Provincia di Cuneo
S.S. 28 del Colle di Nava
Lavori di realizzazione della Tangenziale di Mondovì con collegamento alla S.S. 28 Dir – 564 e al casello A6 "Torino–Savona" – III Lotto (Variante di Mondovì)

PROGETTO DEFINITIVO

06 – ARCHEOLOGIA
Piano Indagini Archeologiche
Relazione Piano Indagini – Pareri Allegati

Richiesta di integrazioni al progetto, allo Studio di Impatto Ambientale e agli aspetti attinenti alla tutela archeologica - art. 24 del D.Lgs. n. 152 del 2006.

Figura 1 Planimetria dell'ubicazioni delle indagini nel tratto con rischio archeologico medio- area 1a (Estratto elaborato T00SG00GENPL02).

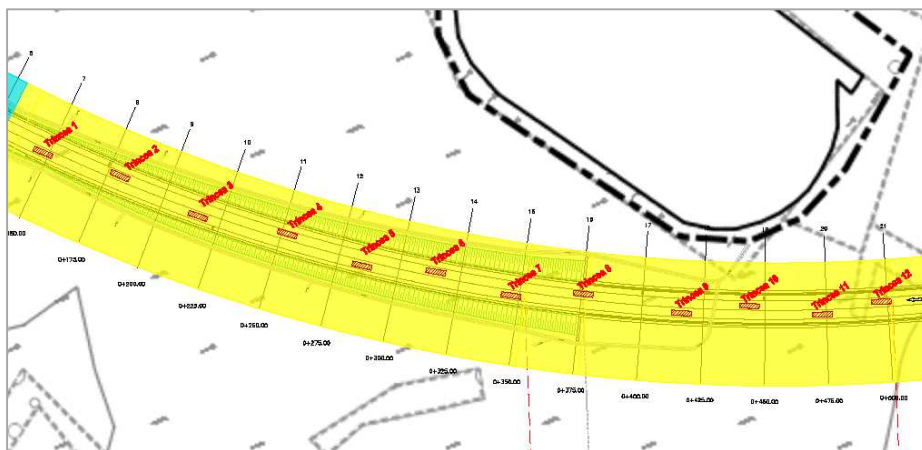
Onde ottemperare a quanto prescritto, ovvero ad un aumento del numero dei saggi, a seguito dell'analisi delle evidenze note e dei dati emersi dalla lettura geoarcheologica delle stratigrafie osservate durante le indagini geognostiche, nell'area a rischio medio del tracciato è stata individuata una sequenza mediamente con **interasse di circa 30 metri**, avendo cura di adeguare l'ubicazione delle trincee alla tipologia delle opere e al rischio archeologico, nonché agli aspetti operativi per l'esecuzione di essi (accessibilità per i mezzi).

Si è provveduto dunque al posizionamento di **18** trincee utilizzando nell'area a rischio medio una scansione a scacchiera onde coprire una maggiore estensione possibile dell'opera, tenendo conto dello stato attuale del territorio, con particolare attenzione anche all'utilizzo del suolo che principalmente per l'intervento dell'area 1a è ad uso agricolo.

Stralcio della Tavola 2 – Beni Paesaggistici tratta dal sito webgis.arpa.piemonte.it

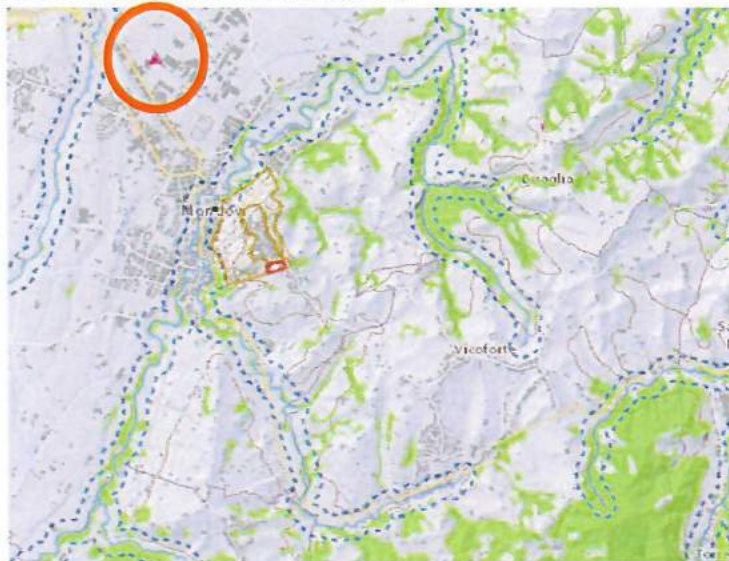
5. preso atto di quanto riportato dal Proponente nella documentazione integrativa predisposta, ossia che "... *Gli usi civici non sono presenti sulle tavole del Piano Paesistico ...*", considerato, tuttavia, che dalla verifica della Tavola P2 – *Beni paesaggistici* del Ppr, risulta invece che il territorio del Comune di Mondovì è gravato dalla presenza di **usi civici** (*cf. immagine sotto riportata*), si chiede di voler **dichiarare quali verifiche siano state condotte in merito, come anche quali Amministrazioni ne abbiano, se del caso, attestato l'inesistenza nelle aree interessate dal progetto**;
